Název veřejné zakázky: **Výstavba integrovaného výjezdového centra v městě Jablunkov**

Na základě žádosti o vysvětlení zadávací dokumentace zadavatel v souladu s ustanovením § 98 zákona č. 134/2016 Sb., o zadávání veřejných zakázek („zákon“), sděluje vysvětlení zadávací dokumentace včetně přesného znění žádosti takto:

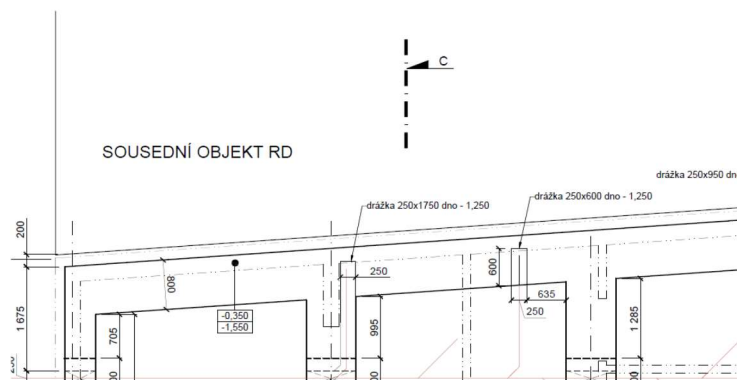
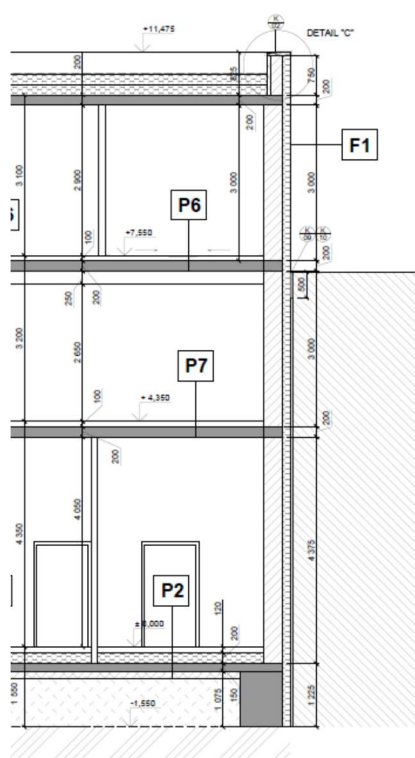
Dle předané projektové dokumentace má být nový objekt zateplen dle skladby F1, a to i směrem do prostoru k stávajícímu objektu RD.

Dotaz: Toto nelze technologicky provést, vzhledem k tomu, že mezi objekty je vzdálenost pouze 200mm. Žádáme zadavatele, aby předal technologický popis, jak má být toto zateplení provedeno.

Polystyren se bude lepit na lepidlo průběžně se stavěnou stěnou. Perlinka, vrchní lepidlo, omítka, kotvení v dilataci nebudou aplikovány. Vrchní vrstvy zateplení včetně kotvení budou aplikovány až nad střechou sousedního objektu.
